SUPERINTENDENCIA DE INDUSTRIA Y COMERCIO	
RAD: 11-44541- -4	FECHA: 2013-02-21 11:09:43
DEP: 2020 DIRECCION DE NUEVAS CREACIONES	EVE: 378 FASE NACIONAL INCLUIDO CAPITULO I
TRA: 11 PCT-PATENTE DE INVENCION CAPITULOS I Y II	FOLIOS: 6
ACT: 519 PRESENTACION

Patente de Invención	X			Patente de Modelo de Utilidad	
Vía Nacional					
Vía PCT (Fase Nacional)	X	Capítulo I	X	Capítulo II	
No. Solicitud Internacional	PCT/IB2009/6735				
Fecha de Presentación Internacional	14/09/2009

Título de la solicitud: “Dispositivo ortopédico para corregir deformidades de huesos largos”.

Fig. 2 del documento US 5,108,394 y Fig. 2 del documento US 2006/0229602

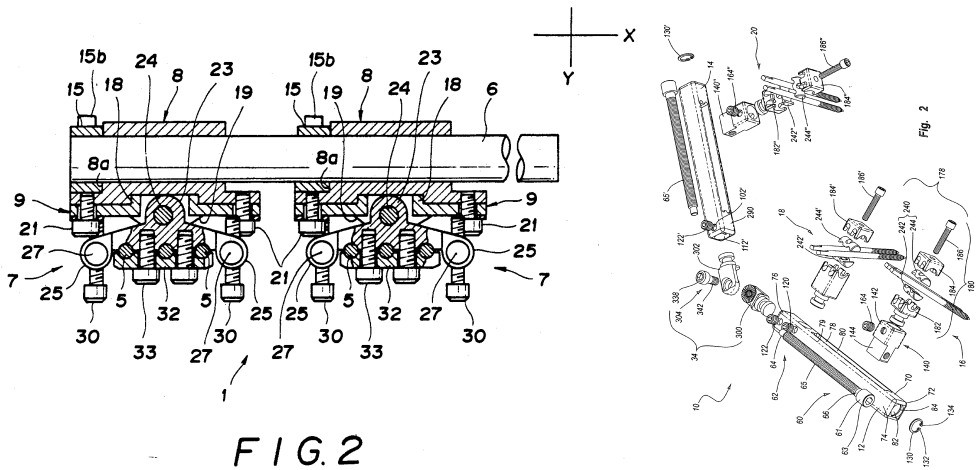
Características esenciales	D1	D2
un dispositivo ortopédico para corregir deformidades de un hueso largo	un dispositivo ortopédico (Fig. 1) para corregir deformidades de un hueso largo (resumen)	un dispositivo ortopédico (Fig. 1) para corregir deformidades de un hueso largo (resumen)
una barra longitudinal, que se extiende a lo largo de un eje (Y-Y) y tiene el propósito de ser colocado al lado del hueso	una barra longitudinal (Fig. 2, elemento 6), que se extiende a lo largo de un eje (Fig. 2) y tiene el propósito de ser colocado al lado del hueso (Fig. 1)	una barra longitudinal (Fig. 2, elemento 60), que se extiende a lo largo de un eje (Fig. 2) y tiene el propósito de ser colocado al lado del hueso (Fig. 2)
una primera abrazadera para un primer grupo de tornillos óseos	una primera abrazadera (Fig. 1, elemento 7 izquierda) para un primer grupo de tornillos óseos (Fig. 2)	una primera abrazadera (Fig. 2, elemento 180) para un primer grupo de tornillos óseos (Fig. 2)

una segunda abrazadera para un segundo grupo de tornillos óseos	una segunda abrazadera (Fig. 2, elemento 7 derecha) para un segundo grupo de tornillos óseos (Fig. 7)	una segunda abrazadera (Fig. 2, elemento 18) para un segundo grupo de tornillos óseos (Fig. 2)
ambas abrazaderas se montan de manera removible sobre dicha barra, en donde la primera abrazadera se coloca sobre una base de soporte a su vez montada sobre dicha barra, y movable angularmente con relación a la base de soporte alrededor de un eje de rotación (X-X, X'-X', Z-Z) dado mediante un acoplamiento giratorio	ambas abrazaderas se montan de manera removible sobre dicha barra (Fig. 2, ya que se pueden quitar), en donde la primera abrazadera (Fig. 1, elemento 7 izquierda) se coloca sobre una base de soporte (Fig. 2, elemento 8) a su vez montada sobre dicha barra (Fig. 2), y movable angularmente con relación a la base de soporte alrededor de un eje de rotación dado mediante un acoplamiento giratorio (Fig. 2)	ambas abrazaderas se montan de manera removible sobre dicha barra (Fig. 2, se muestran removidas), en donde la primera abrazadera (Fig. 2, elemento 180) se coloca sobre una base de soporte (Fig. 2, elemento 140) a su vez montada sobre dicha barra (Figs. 1 y 2), y movable angularmente con relación a la base de soporte alrededor de un eje de rotación (X-X, X'-X', Z-Z) dado mediante un acoplamiento giratorio (Fig. 2)

en donde dicho acoplamiento giratorio comprende un elemento macho asociado con la primera abrazadera y que tiene una superficie al menos parcialmente cilíndrica, y un elemento hembra asociado con la base	en donde dicho acoplamiento giratorio comprende un elemento macho (Fig. 2, elemento 18) asociado con la primera abrazadera (Fig. 1, elemento 7 izquierda) y que tiene una superficie al menos parcialmente cilíndrica (Fig. 2,	en donde dicho acoplamiento giratorio comprende un elemento macho (Fig. 2, extremo izquierdo del elemento 182) asociado con la primera abrazadera (Fig. 2, elemento 180) y que tiene una superficie al menos parcialmente cilíndrica

de soporte y que tiene una superficie por lo menos parcialmente cilíndrica que constituye un asiento para el acoplamiento holgado del elemento macho	elemento 18), y un elemento hembra (Fig. 2, abertura en la cual el elemento 18 es recibido) asociado con la base de soporte (Fig. 2) y que tiene una superficie por lo menos parcialmente cilíndrica (Fig. 2, elemento 18) que constituye un asiento para el acoplamiento holgado del elemento macho (Fig. 2)	(Fig. 2), y un elemento hembra (Fig. 2, elemento 142, en el cual el elemento 182 es recibido) asociado con la base de soporte (Fig. 2) y que tiene una superficie por lo menos parcialmente cilíndrica que constituye un asiento para el acoplamiento holgado del elemento macho (Fig. 2, porción en la cual el elemento 182 es recibido)
la primera abrazadera comprende una mordaza superior, que constituye una tapa removible de la primera abrazadera, y una mordaza inferior que constituye una base fija de la primera abrazadera, que se cierran entre estas por medio de primeros tornillos de bloqueo, un segundo tornillo adicional para mover angularmente dicha primera abrazadera alrededor del eje de rotación (X-X', X'-X', Z-Z) dado para un ajuste de la posición angular del primer grupo de tornillos óseos con relación a la base de soporte	la primera abrazadera (Fig. 1, elemento 7 izquierda) comprende una mordaza superior (Fig. 2, la parte más alta del elemento 32), que constituye una tapa removible de la primera abrazadera (Fig. 2), y una mordaza inferior (Fig. 2, la parte interior del elemento 32) que constituye una base fija de la primera abrazadera (Fig. 2), que se cierran entre estas por medio de primeros tornillos de bloqueo (Fig. 2, elemento 33), un segundo tornillo (Fig. 2, elemento 21) adicional para mover angularmente dicha primera abrazadera (Fig. 1, elemento 7 izquierda) alrededor del eje de rotación dado para un ajuste de la posición angular del primer grupo de tornillos óseos (Fig. 2) con relación a la base de soporte (Fig. 2)	la primera abrazadera (Fig. 2, elemento 180) comprende una mordaza superior (Fig. 2, elemento 184), que constituye una tapa removible de la primera abrazadera (Fig. 2), y una mordaza inferior (Fig. 2, elemento 182) que constituye una base fija de la primera abrazadera (Fig. 2, cuando se fija en el elemento 140), que se cierran entre estas por medio de primeros tornillos de bloqueo (Fig. 2, elemento 186), un segundo tornillo (Fig. 2, elemento 164) adicional para mover angularmente dicha primera abrazadera (Fig. 2, elemento 180) alrededor del eje de rotación dado para un ajuste de la posición angular del primer grupo de tornillos óseos (Fig. 2) con relación a la base de soporte (Fig. 2)

dichos primeros tornillos de bloqueo son independientes de dicho segundo tornillo	dichos primeros tornillos de bloqueo (Fig. 2, elemento 33) son independientes de dicho segundo tornillo (Fig. 2, elemento 21)	dichos primeros tornillos de bloqueo (Fig. 2) son independientes de dicho segundo tornillo (Fig. 2)

En consecuencia, la reivindicación 1 carece de novedad, según lo divulgado en el

documento D1.

D1 revela en donde el elemento macho es una proyección cilíndrica (Fig. 7, elemento 18) que se extiende desde la mordaza inferior (Fig. 2), y que el elemento hembra es un agujero circular asociado con la base de soporte que recibe la proyección cilíndrica (Fig. 6, elemento 12), afectando la novedad de la reivindicación 2.

D1 revela en donde la segunda abrazadera está montada sobre un carro (Fig. 2, elemento 8) con dicho movimiento alternante, por medio de un tornillo de accionamiento (Fig. 2, elemento 21), que tiene una caña insertada dentro de un agujero del carro (Fig. 2, agujero en el cual el elemento 21 es posicionado), y se conecta mediante atornillado con la segunda abrazadera (Fig. 2), afectando la novedad de la reivindicación 10.

D1 revela en donde el segundo tornillo consiste de dos tornillos de accionamiento (Fig. 3, elemento 21) insertados por los lados del asiento del elemento macho dentro de agujeros correspondientes de la base de soporte (Figs. 2 y 3), y atornillados en la primera abrazadera a los lados del elemento macho (Fig. 2), en donde dichos tornillos de accionamiento son operados juntos de manera giratoria con direcciones de giro opuestas para el desplazamiento angular, y son operados de manera giratoria con la misma dirección de giro para llevar a cabo el movimiento lineal alternante (Fig. 3), afectando la novedad de la reivindicación 15.

D2 revela en donde la mordaza inferior tiene una forma de C (Fig. 2) y comprende un cuerpo central en forma de placa (Fig. 2, parte central del elemento 182), que tiene una forma rectangular (Fig. 2), y en los lados, un primer cuerpo cilíndrico (Fig. 2, elemento 242) y un segundo cuerpo cilíndrico (Fig. 2, elemento 244), ambos con el eje paralelo al eje de la barra longitudinal (Fig. 2), que coincide con el eje de rotación (Fig. 2), en donde dichos cuerpos cilíndricos (242, 244) constituyen un elemento macho para permitir un desplazamiento angular alrededor de dicho eje de rotación (Fig. 2), afectando la novedad de la reivindicación 21.
